Mission régionale d'autorité environnementale
OCCITANIE

**Avis sur le projet de construction d'un crématorium
à Narbonne (Aude)**

N°Saisine : 2023-011728

Avis émis le 15 juin 2023

Figure 2 : plan masse du projet (extrait de l'annexe n°1 du document « autorisation environnementale »).

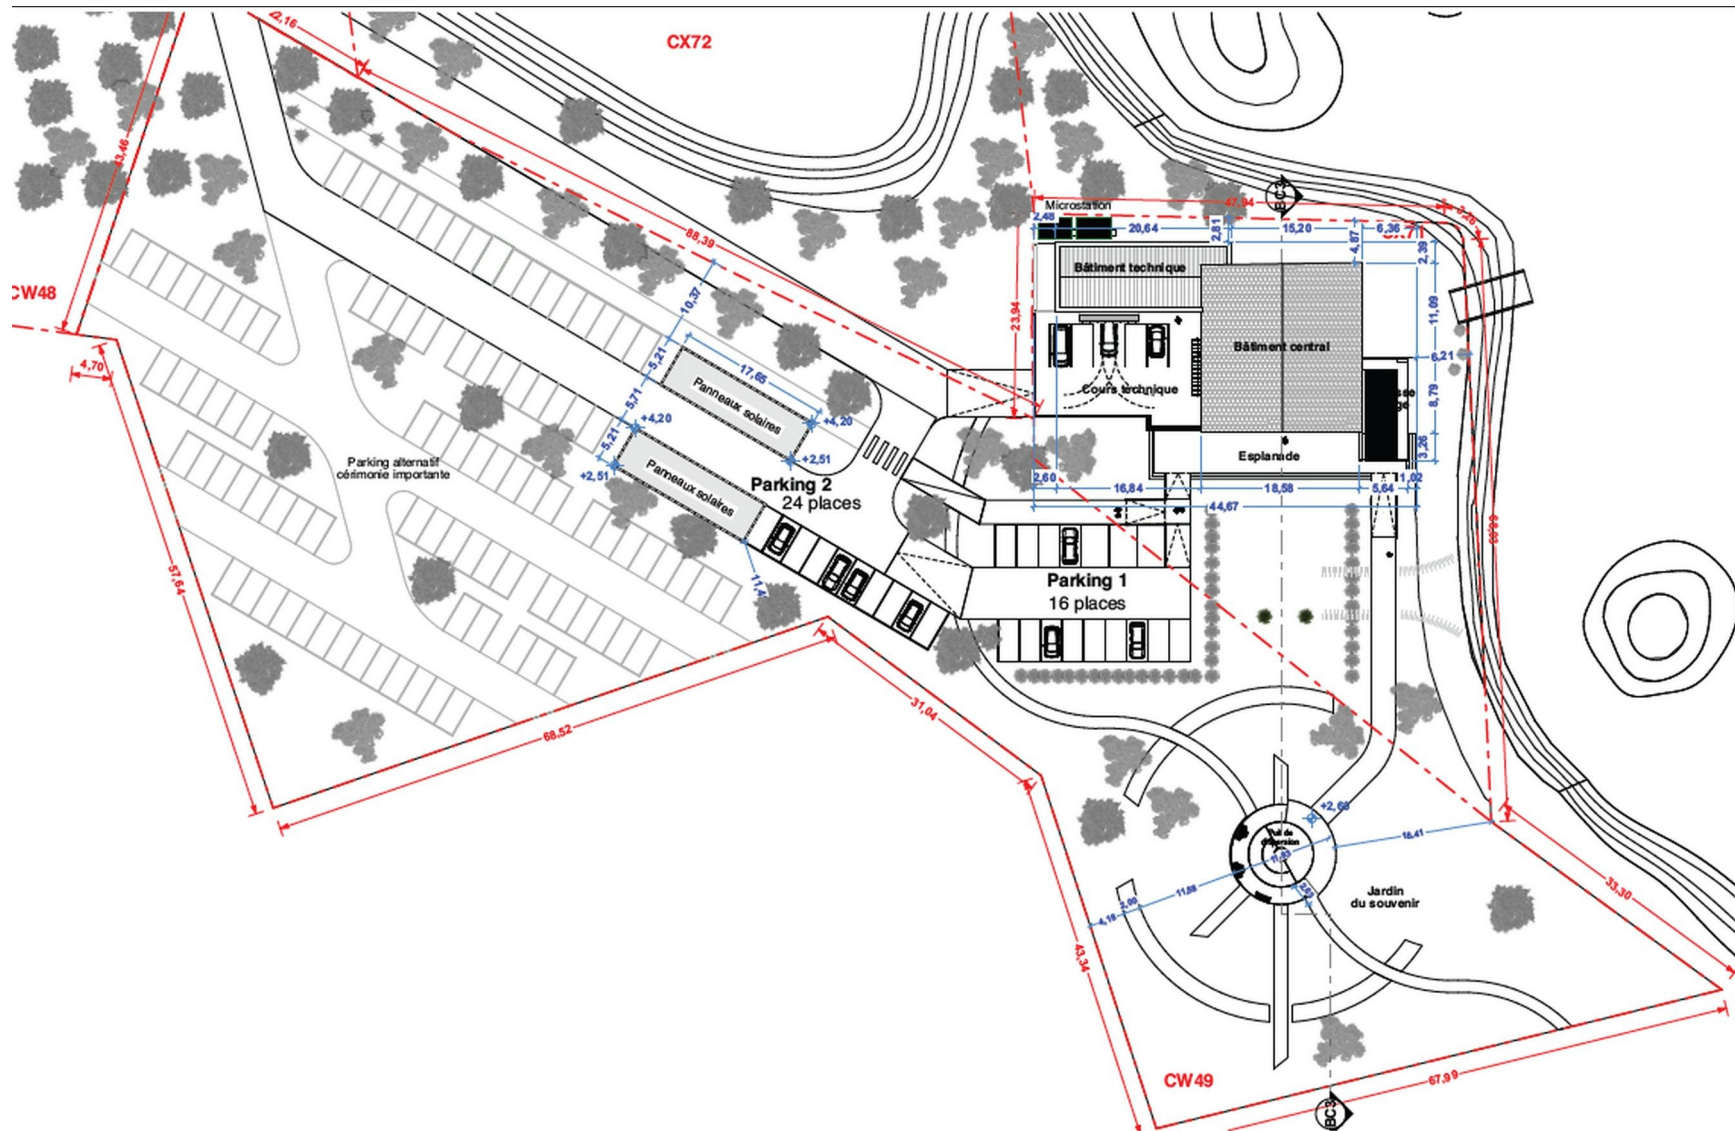
Concernant la mise en place du parking « alternatif », le dossier évoque un maintien en plein terre et l'absence d'aménagement du terrain. Toutefois, la MRAe relève que le plan masse du projet (voir figure 2 du présent avis) semble illustrer le contraire (délimitation des places, tracé de voiries...).

La MRAe recommande de clarifier l'aménagement prévu au droit du parking « alternatif ».
